PARC ÉOLIEN DE TÉMISCOUATA

Étude d'impact sur l'environnement déposée au ministre du Développement durable, de l'Environnement et des Parcs

Rapport complémentaire 2

Juillet 2012
Rév. no 00

Carte 3.1
Paramètres réglementaires et environnementaux d'implantation du projet

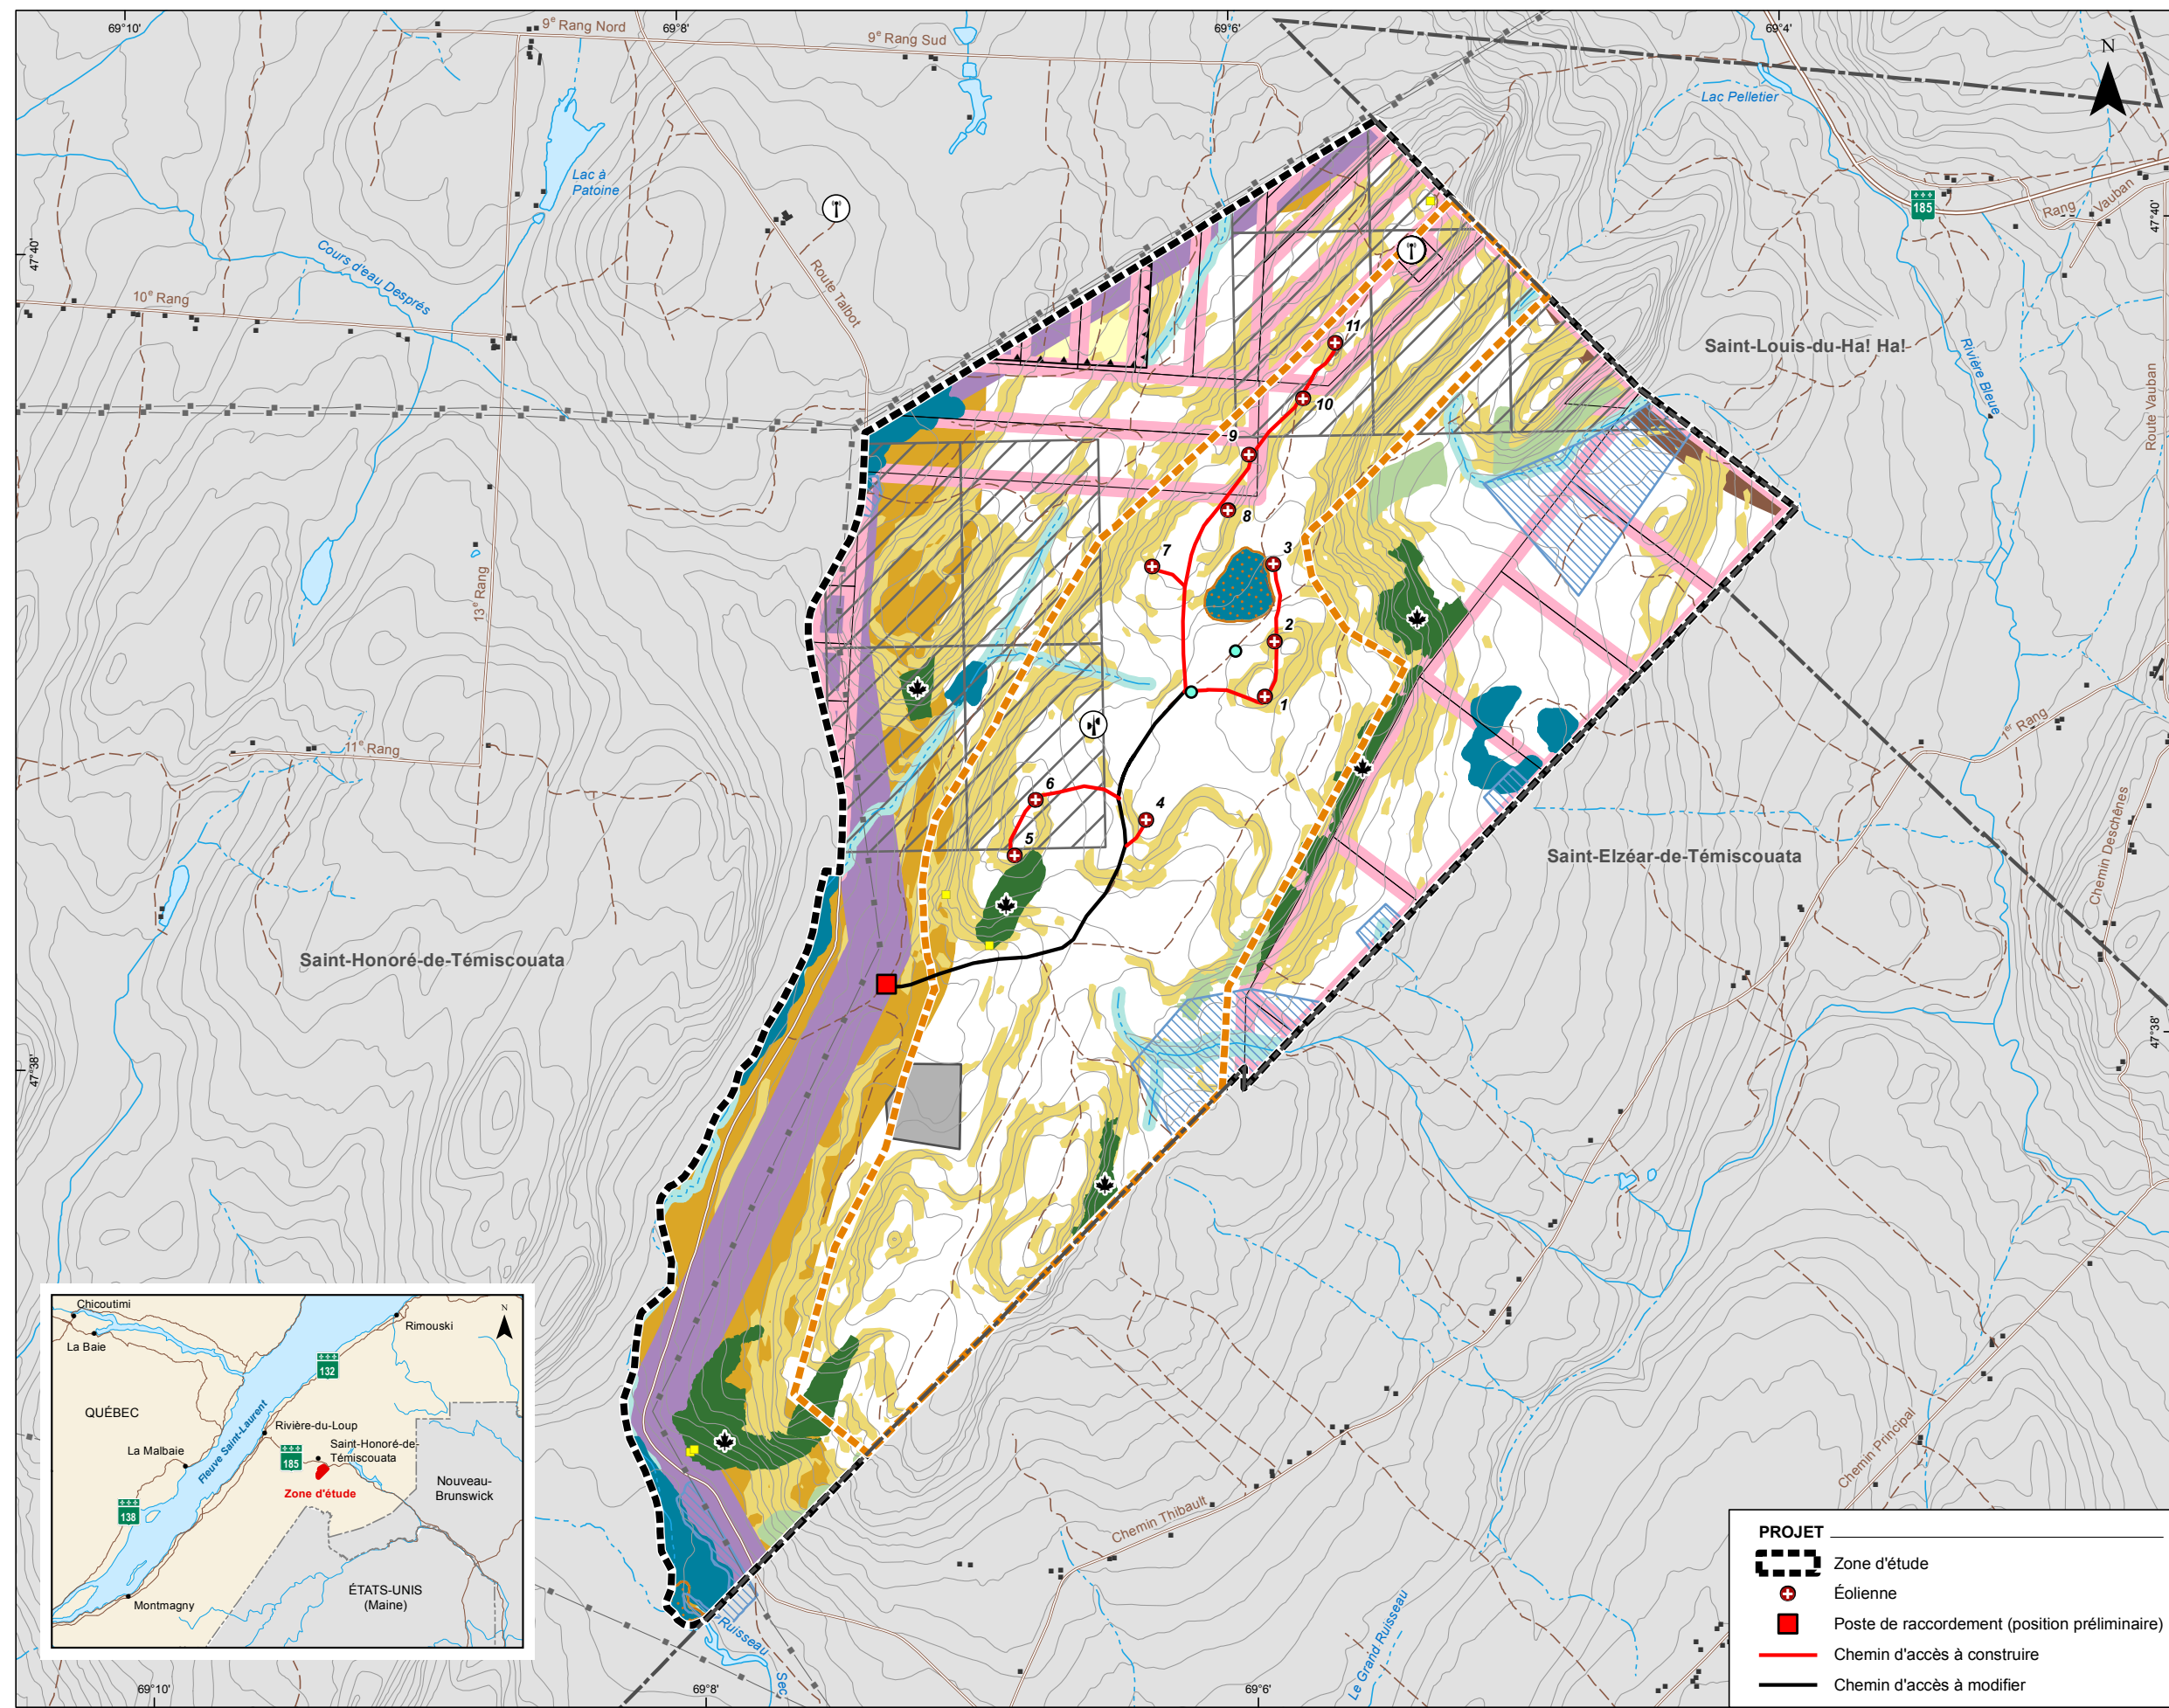
QC-1 Les renseignements communiqués dans la réponse à la question 5 (RQC-5, page 6) du rapport complémentaire sont erronés. La zone d'étude compte six érablières sous permis et quatre peuplements potentiels. De plus, l'initiateur doit communiquer avec les représentants du ministère des Ressources naturelles et de la Faune (MRNF) afin d'obtenir les données précises nécessaires pour corriger les cartes 3.1 et 8.4 du rapport principal concernant les érablières sous permis et les peuplements potentiels.

RQC-1 L'initiateur a déjà contacté le MRNF afin d'obtenir les renseignements les plus à jour. Les cartes corrigées sont à l'annexe 3.

Cartes 3.1 et 8.4 de l'étude d'impact corrigées
